N/Réf. : UCL_30001_713_PREA UCCLE. Parc de Wolvendael
Gest. : A. Heylen (= site classé)
V/Réf. : 2311-0011/93/2023-243PU **DEMANDE D'AVIS PRÉALABLE** : Aménagements spécifiques en vue
Corr: A. Marinx de la gestion des eaux dans le parc

Avis de principe de la CRMS

État existant des chemins en dolomie et problèmes de nivellement par rapport aux caniveaux (photos jointes à la demande)

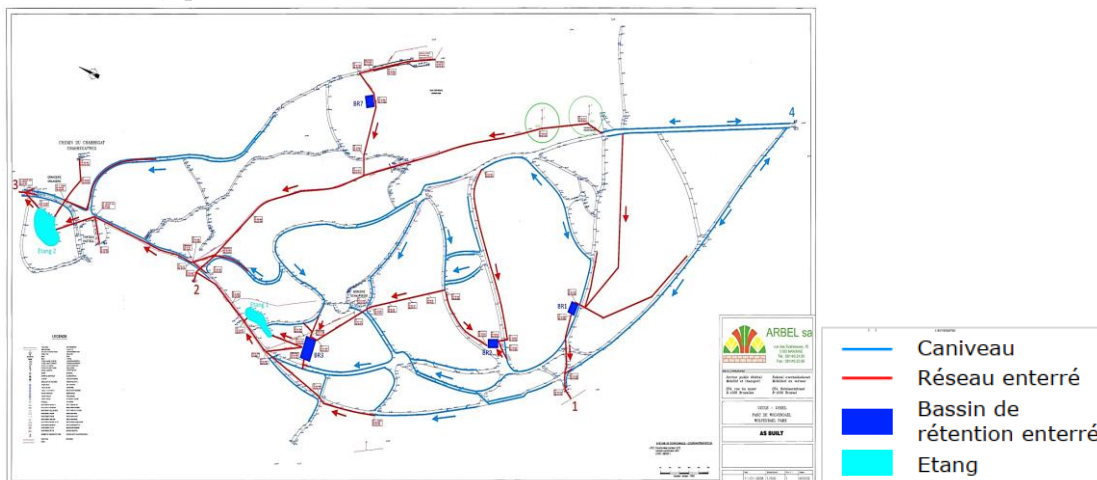
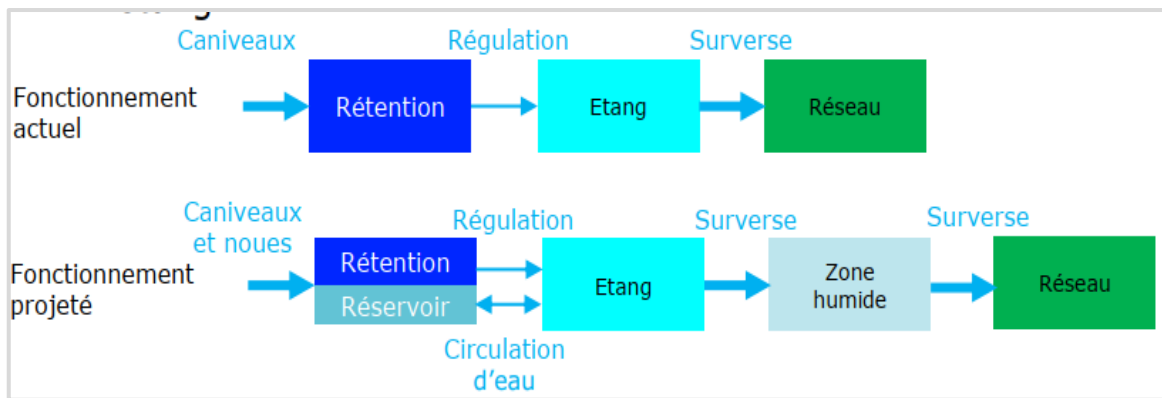
Concernant la réfection des filets d'eau, la Commission propose d'étudier l'intégration de rangs obliques de pavés naturels au niveau des chemins en pente pour limiter le ravinement et évacuer l'eau de façon plus rapide.

Au préalable, elle demande également d'étudier et de sonder l'état des fondations des chemins. Le projet devrait en effet déterminer les interventions nécessaires à la pérennité des nouvelles couches de finition, tout en misant sur une conservation maximale des fondations en place, pour éviter des mesures trop interventionnistes, notamment pour les systèmes racinaires. De même, les revêtements en pavés naturels présents dans certaines zones devraient être conservés au maximum.
